改善箇所説明図

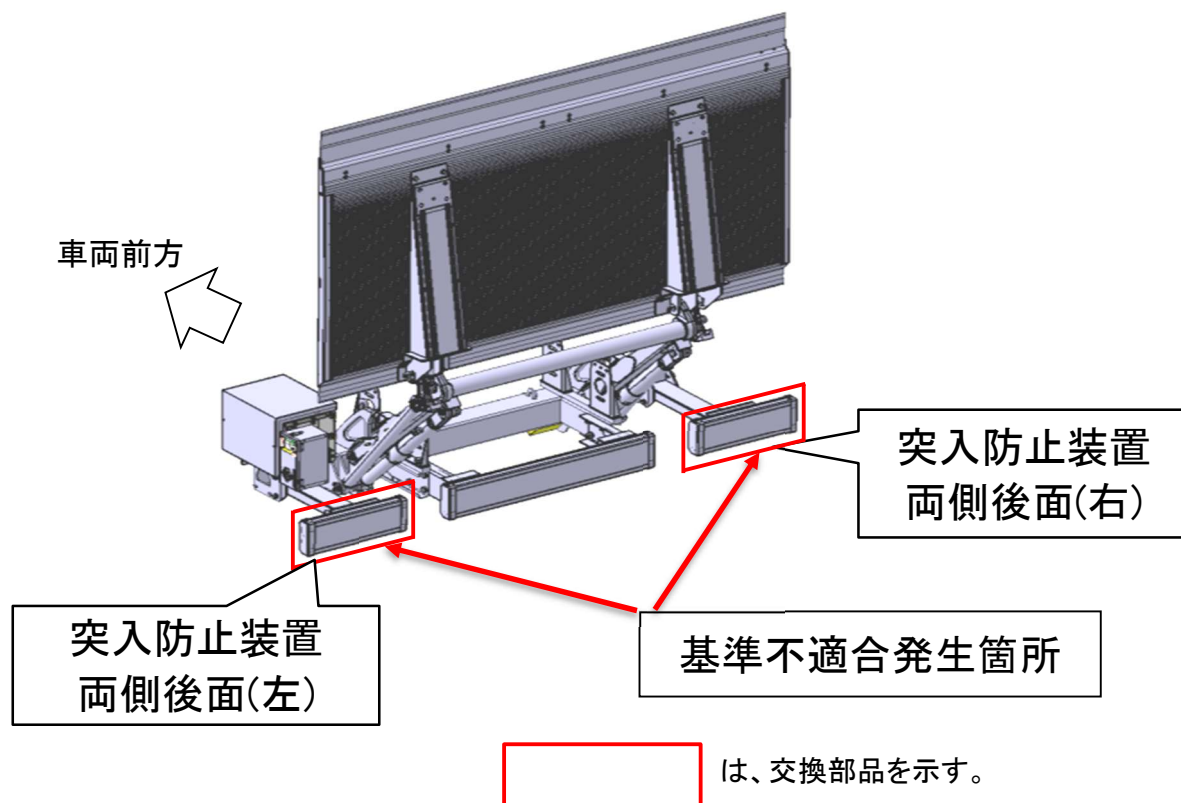
3分割式の突入防止装置において、設計時の確認が不十分なため、全幅2,000mm以上の自動車に装着した場合、当該装置の両側後面の有効表面積が420cm²に満たない。
そのため、保安基準第18条の2に適合していない。

全車両、突入防止装置の両側を対策品に交換する。
